Zakład Usług Kominarskich Daniel Okruch

Dotyczy: ul. Lipowa 15/5

Przeprowadzono kontrolę przewodów kominowych w pionie kuchni w/w mieszkania.

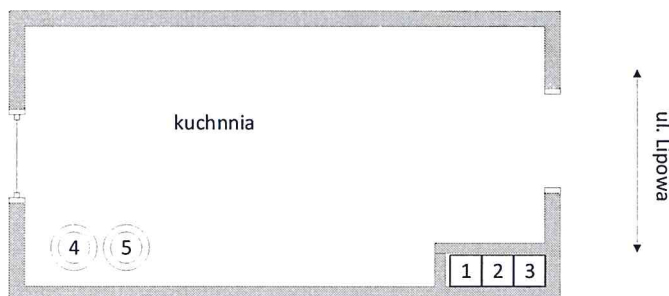
Podgrzewacz gazowy wody do likwidacji. Otwór po PG zamurować.

Należy zaprojektować i wyprowadzić przewód wentylacji łazienki oraz przewód spalinowy zgodnie z przepisami ponad dach po elewacji budynku (Przewody Nr 4 i 5).

Zbyt duża odległość pionu piecowego od kuchni wyklucza pion piecowy z użycia. Zapewnić stały dopływ powietrza do mieszkań w ilości niezbędnej do prawidłowego działania urządzeń podłączonych do przewodów kominowych.

Piec kaflowy należy odłączyć od przewodu kominowego i usunąć.
